Privater Gestaltungsplan Am Bach - Mitte

ERLÄUTERNDER BERICHT

32654 – 23.5.2022

Situationsplan
Legende

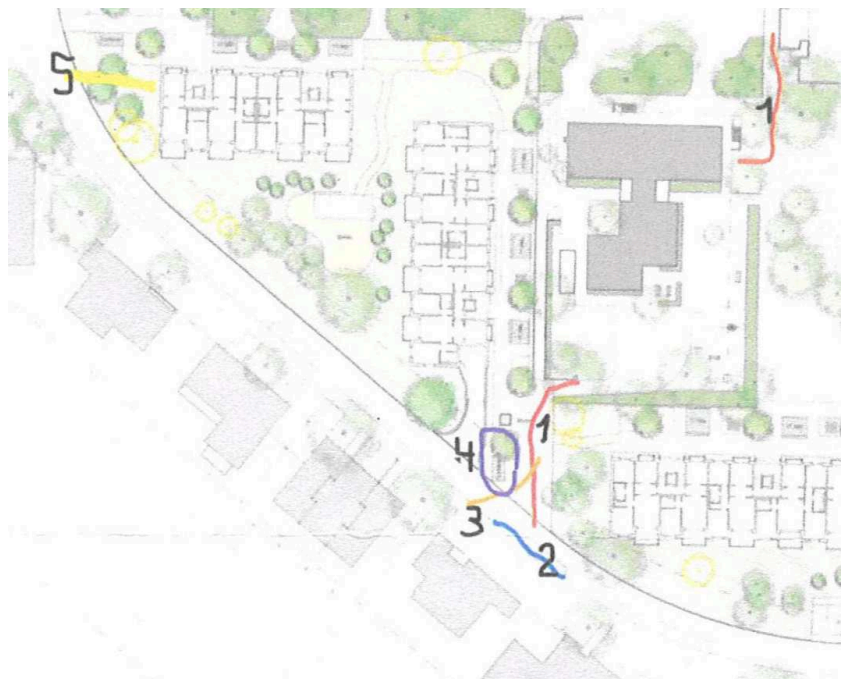
Es wird beantragt die Tiefgaragenein- und -ausfahrt im Baubereich K aus folgenden Überlegungen an einem anderen Ort zu bauen:

Die Tiefgaragenein- und -ausfahrt ist enorm gefährlich für die Kindergartenkinder auf ihrem Weg in den Kindergarten. Der Kindergarten hat zwei Zugänge, welche unten im Plan mit roter Farbe und der Nummer 1 eingezeichnet sind. Beim Zugang von der Strasse Am Bach her ergibt sich eine sehr gefährliche Verkehrssituation für die Kindergartenkinder. Das Trottoir befindet sich auf der anderen Seite der Strasse. Dies bedeutet, dass die Kinder vom Kindergarten her, um auf das sichere Trottoir zu gelangen, die Strasse Am Bach überqueren müssen. Leider befinden sich beim Ausgang des Kindergartens auf der Strasse Am Bach auf dem Weg auf das sichere Trottoir Parkplätze der blauen Zone, eingezeichnet unten auf dem Plan mit blauer Farbe und der Nummer 2. Deshalb können die Kinder nicht direkt auf das Trottoir gerade über die Strasse gelangen, sondern sie müssen quer, unten mit oranger Farbe und der Nummer 3 eingezeichnet, über den Baubereich K gehen.

Die Verkehrssituation für die Kinder wird mit der Tiefgaragenein- und -ausfahrt erheblich gefährlicher, weil sie nun unmittelbar neben der Ein- und Ausfahrt die Strasse überqueren müssen und daher nicht nur rechts und links schauen müssen, ob ein Auto kommt, sondern auch noch bei der Ein- und Ausfahrt. Es ergibt sich daher eine Dreierkreuzung, welche zu überqueren ist. Die Situation wird noch gefährlicher, indem ein Baum und die Abfallcontainer direkt zwischen dem Ort der Strassenüberquerung der Kinder und der Ein- und Ausfahrt platziert wird, unten eingezeichnet mit violetter Farbe und der Nummer 4.

Die betreffende Erschliessung der Tiefgarage wurde nochmals hinsichtlich aller relevanten Themengebiete (Verkehrssicherheit, Lärm, Objektschutz, Brandschutz, Städtebau, Werkleitungen) überprüft. Aufgrund der umfassenden Interessensabwägung wurde entschieden an der geplanten Erschliessungslösung festzuhalten.

Aus Sicht der Verkehrsplanung ist die geplante Anschlussituation zudem nicht als unsicher zu beurteilen. Beim vorliegenden Projektstand wird in erster Linie die optimale Lage der Erschliessung gesucht, jedoch noch nicht die Details der Anschlussituation definiert. Es wird sodann erst im Rahmen des Bauprojektes die Schnittstellen an die Strasse detailliert ausgearbeitet und die verschiedenen Anforderungen an die Verkehrssicherheit detailliert berücksichtigt.

Situationsplan
Öffentlicher Fussweg Ziff. 5.1

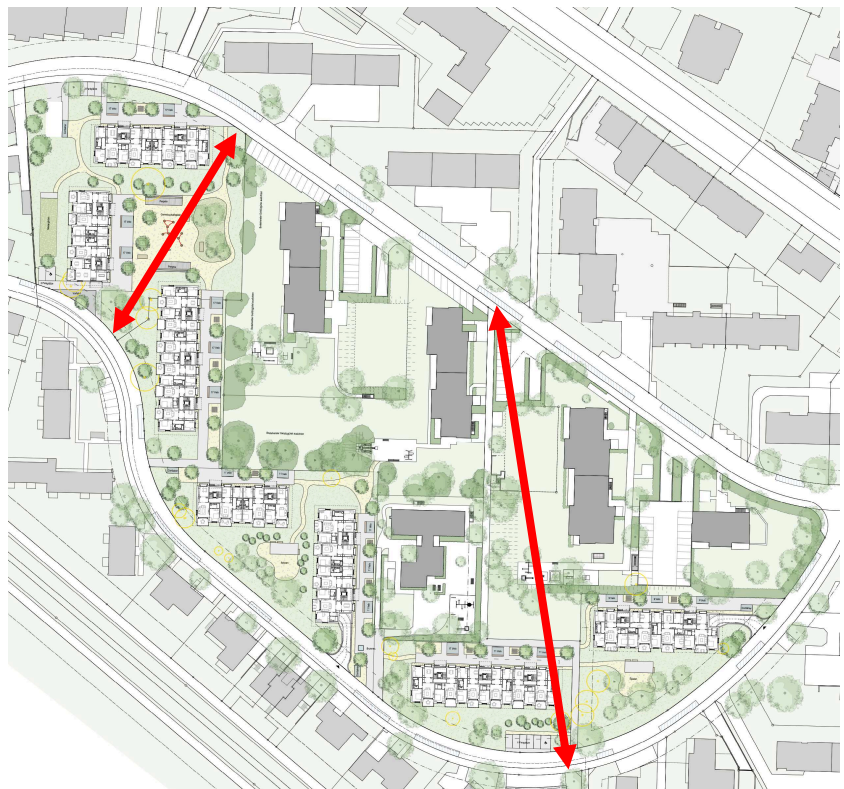
Die Maschenweite bei Fusswegnetzen sollte nicht mehr als 100 m betragen.

Damit das Gebiet auch für den öffentlichen Fussverkehr eine genügende Durchlässigkeit aufweist, sollte mindestens ein zusätzlicher öffentlicher Weg in Nord-Süd-Richtung eingeführt werden.

Das Anliegen wird berücksichtigt.

Es wird jedoch darauf hingewiesen, dass südlich des Areals der Mattenbach verläuft, welcher nur westlich des Areals via den Waldegweg oder östlich des Areals via die Waldeggstrasse überquert werden kann. Nördlich des Areals schliesst der bestehende öffentliche Weg an die einzige vorhandene Querungsmöglichkeit in Richtung Tösstalstrasse an. Es wird daher in Frage gestellt, ob überhaupt ein reelles Bedürfnis nach der geforderten Verbindung besteht.

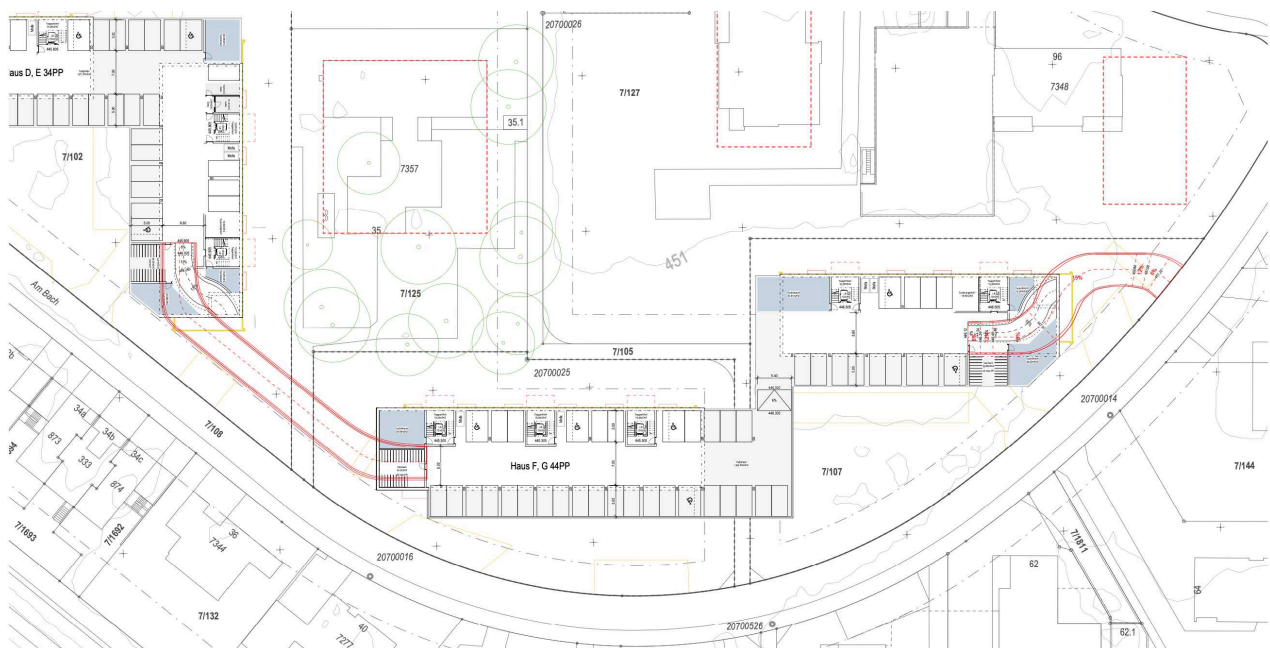
Auf die Bezeichnung der Zu- und Wegfahrt zur Tiefgarage in der Quartierstrasse Am Bach im Bereich zwischen den Baubereichen K und L ist zu verzichten.

Das Anliegen wird nicht berücksichtigt.

Die Machbarkeit des vorgeschlagenen Zusammenschlusses der beiden Tiefgarageneinfahrten wurde durch das Architekten-Kollektiv überprüft. Die betreffende Erschliessung der Tiefgarage wurde darüber hinaus auch hinsichtlich aller relevanten Themengebiete (Verkehrssicherheit, Lärm, Objektschutz, Brandschutz, Städtebau, Werkleitungen) überprüft.

Eine Verbindung der beiden Garagen ist grundsätzlich möglich, bedingt jedoch einen etwa 50 m langen Verbindungstunnel zwischen den Baubereichen K und L (siehe Abbildung unten). Dabei müsste die Parzelle MA125 im Eigentum der Stadt Winterthur unterbaut werden. Ein entsprechendes Unterbaurecht sowie die Verlegung der betroffenen Werkleitungen in diesem Bereich sind möglich, sind jedoch mit hohen Mehrkosten verbunden.

Aufgrund der umfassenden Interessensabwägung wurde in Absprache mit der Stadt Winterthur und nach nochmaliger Rücksprache mit der kantonalen Fachstelle Lärmschutz (FALS) entschieden an der geplanten Erschliessungslösung festzuhalten.
